SETTORE GOVERNO DEL TERRITORIO
SERVIZIO SUAP

DETERMINAZIONE N. 332 / 2024

OGGETTO: PROCEDIMENTO UNICO AI SENSI DELL'ART. 53, COMMA 1, LETTERA B), DELLA L.R. N. 24/2017 PER AMPLIAMENTO DI EDIFICIO AD USO PRODUTTIVO SITO IN LOCALITÀ CENTO DI BUDRIO, VIA ENRICO MATTEI N. 4 - COMET S.P.A. - CONCLUSIONE CONFERENZA DI SERVIZI DECISORIA EX ART. 14 COMMA 2 LEGGE N. 241/1990

Figura 2 - Schema collocazione sezioni di controllo per i monitoraggi del traffico e dell'incidentalità

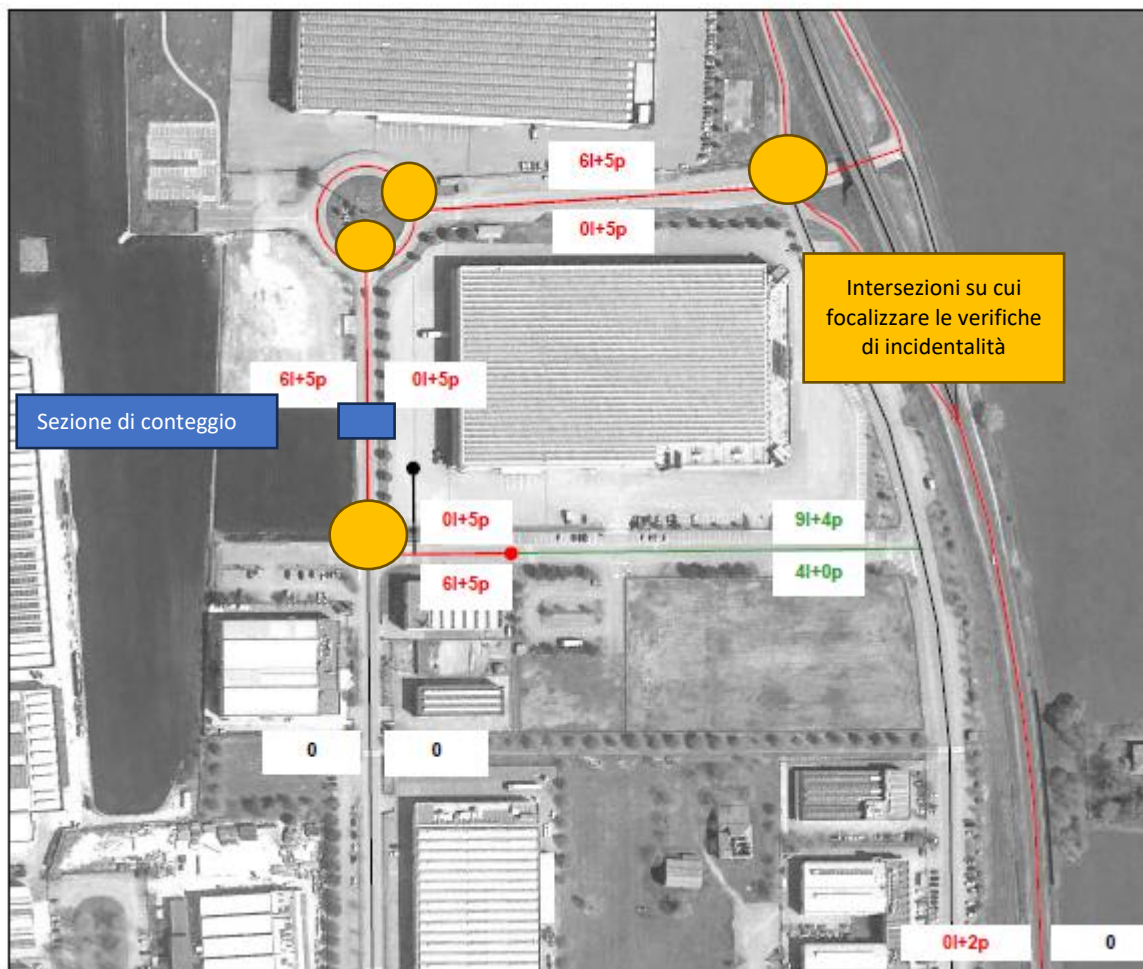
Dette verifiche verranno ripetute a cadenza semestrale, su giornata feriale campione, in seguito all'insediamento della ditta e per i primi due anni dall'insediamento.

Figura 3 - Schema collocazione postazione controllo qualità dell'aria

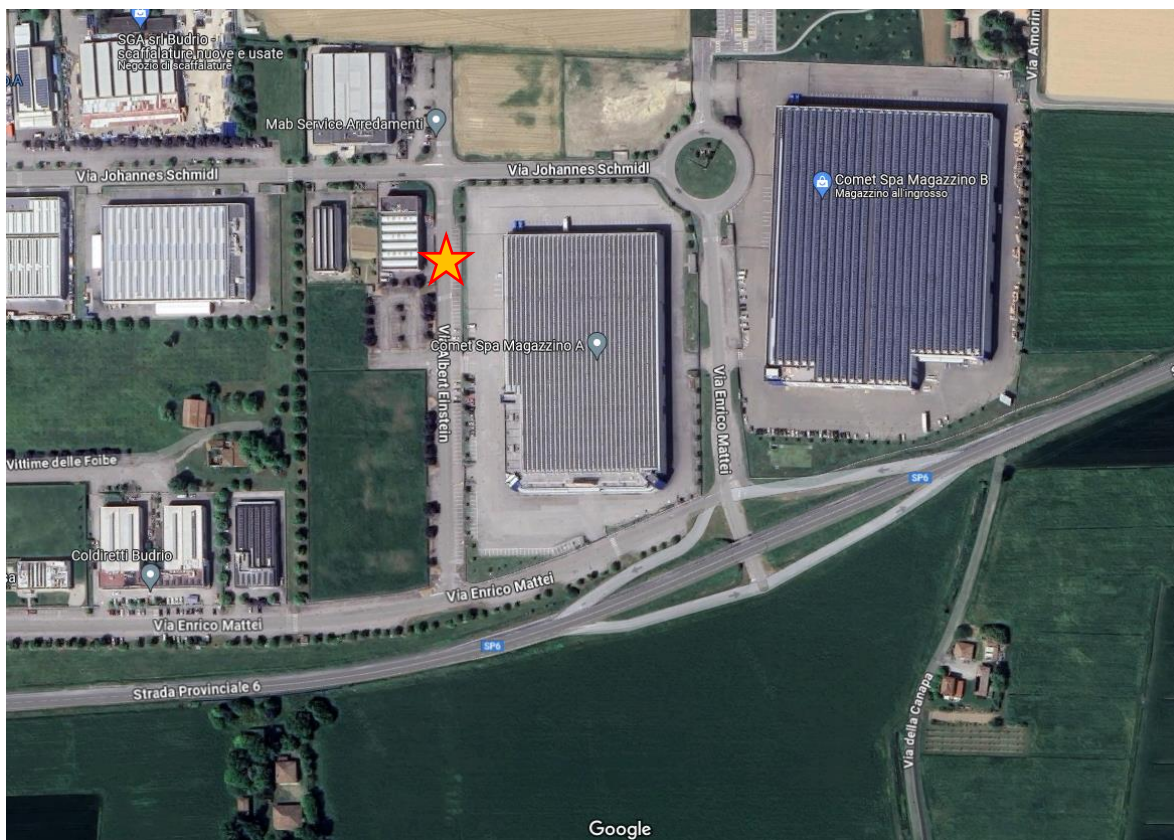
Si propone quindi, a titolo di controllo, di effettuare le verifiche su via Einstein, in corrispondenza di quello che sarà il futuro accesso all'area aziendale, una volta fusi i due lotti, come da immagine seguente.
